项目名称：扶涌村百竹园升级改造工程

## 设计修改通知单

建设单位	东莞市望牛墩镇扶涌股份经济联合社	工程号	第 01 张 共 01 张
工程名称	扶涌村百竹园升级改造工程	图 别	施工图
图 名	设计修改通知单	图号	Sxg-01
修改原因	施工图审查意见修改	日 期	2021 年 06 月

新做人行道大样图

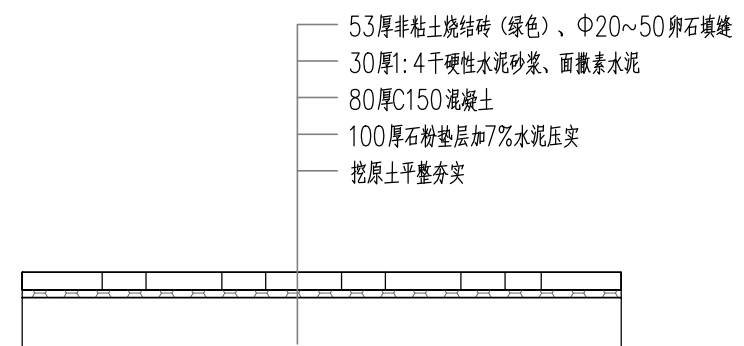
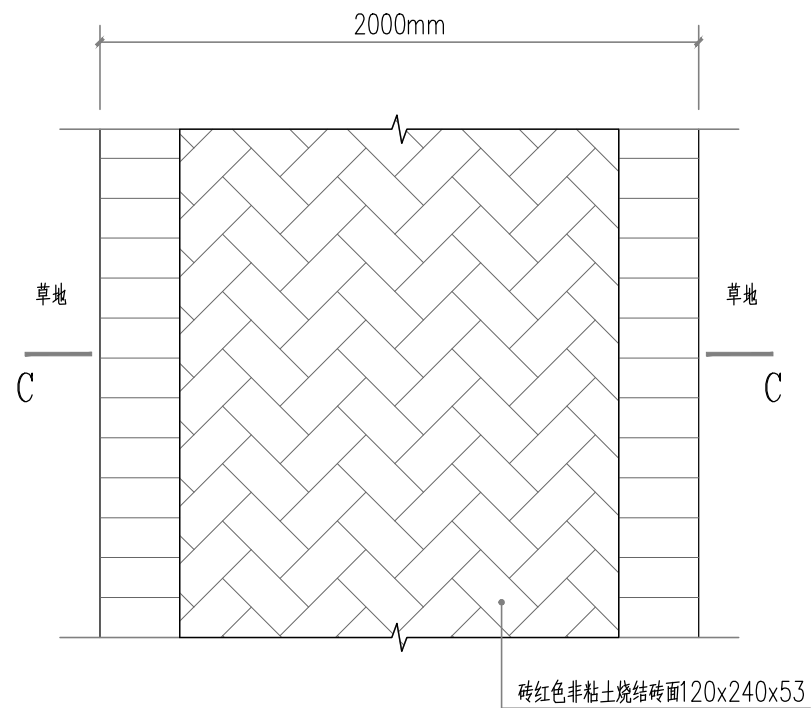
- 1、施工图中所有C15混凝土7天无侧限抗压强度不低于C10。
- 2、施工图中所有素土夯实碾压压实度0.90。
- 3、施工图大样图中所有层厚单位为mm，100mm厚7%水泥石粉垫层均改为100mm厚6%水泥石粉垫层，密度实度0.92。
- 4、Dyt-03、04、05图中80厚C150混凝土改为80mm厚C15混凝土。
- 5、Ds-02说明补充，所有LED彩灯带含配件均为成品现场安装。
